## 前回定例会（平成 25 年 11 月 6 日）以降の行政の動き

平成 25 年 12 月 4 日  
新潟県防災局原子力安全対策課

## シビアアクシデント対策(第1回)概要

#### ● 2号機ベント操作の問題点

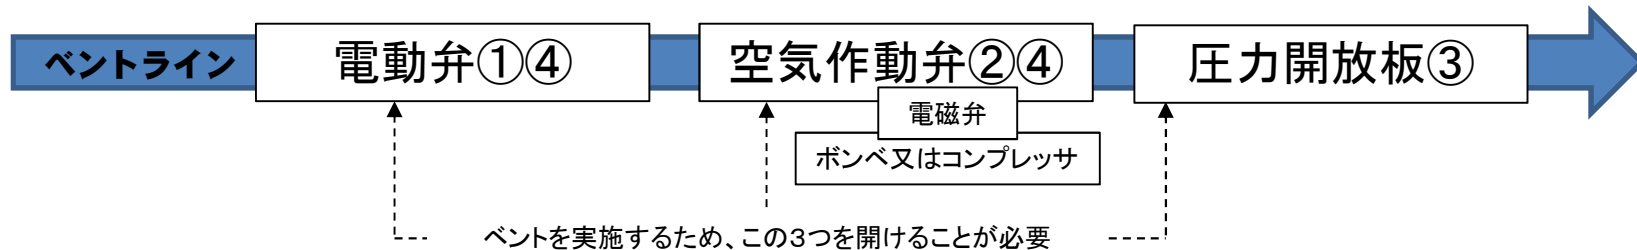
- ① 電動弁が全電源喪失により遠隔操作不能となった。手動により開いたが時間を要した。
- ② 空気作動弁用の電磁弁が全電源喪失により遠隔操作不能となった。空気作動弁は手動で開くことができない設計のため、中央操作室に仮設発電機を接続して電磁弁を開いたが、3号機水素爆発後、当該電磁弁の不具合により再度開くことはできなかった。
- ③ 圧力開放板の作動圧がもっと低ければ、3号機水素爆発前にベントができた可能性がある。米国の運転ガイドでは低い圧力からベントができるよう変わってきている。
- ④ 全電源喪失を想定しておらず、手順書は全電源喪失を十分考慮していなかった。

- 全電源喪失への対策や、低い圧力からベントができるようにする米国の取り組みを実施しなかったのは何故か。
- 弁を手動又は遠隔操作で開けられるようにするハード的な対策で大丈夫とするのではなく、福島現場作業の問題点を分析することが必要ではないか。
- 手順書の習熟・訓練などソフト的な対応方法はどのようになっていたのか。

- ベントライン本体だけでなく、耐震重要度分類がCクラスの弁や配管を含め、ベントに必要な装置の損傷はなかったのか。
- 今回のディスカッションで東京電力から説明があったベント操作の問題点に対して、何故、対策を実施していなかったのか。
